湯 坪 地 熱 発 電 所
環 境 影 響 評 価 方 法 書

補 足 説 明 資 料

九 電 み ら い エ ナ ジ ー 株 式 会 社

地熱部会 補足説明資料 目次

図 20-2 本事業及び大岳発電所更新計画時の対象事業実施区域

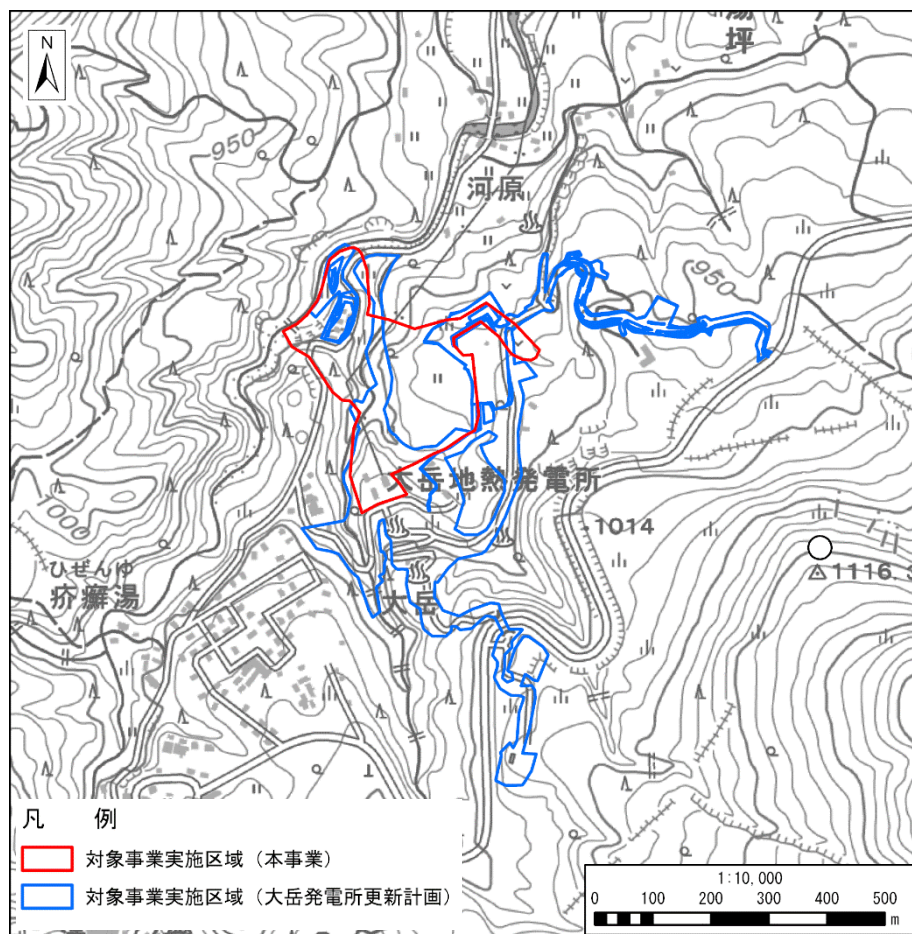
主要な人と自然との触れ合いの活動の場が第1号として整理されております。項目として選定しないことも可能だとは思いますが、影響が極めて小さいことを示すためには、工事量や工事台数や工事区域・ルートと触れ合いの活動の場との位置関係を整理したうえで情報を提示して結論づけるべきではないでしょうか。「大岳発電所更新計画環境影響評価書」で評価がなされているのであれば、それが参考になると思います。

主要な人と自然との触れ合いの活動の場を非選定とした根拠について、大岳アセス時の結果を引用して比較し、「それに比べて非常に規模が小さいため項目を省略した」という流れを準備書で説明してください。

本事業の対象事業実施区域の面積は約 7.8 万 m^2 を計画しており、大岳発電所更新計画時（約 12.4 万 m^2 ）と比べ工事規模が小さくなること（図 20-2）、大岳発電所更新計画時と同様の環境保全措置を講じる計画であることから、本事業における工事用資材等の搬出入に伴う主要な人と自然との触れ合いの活動の場への影響は極めて小さいと想定しており、評価項目として選定しませんでした。

主要な人と自然との触れ合いの活動の場を非選定とした根拠について、「大岳発電所更新計画環境影響評価書」（九州電力株式会社、平成 28 年）の結果を引用して比較し、「それに比べて非常に規模が小さいため項目を省略した」という説明を準備書でお示しします。
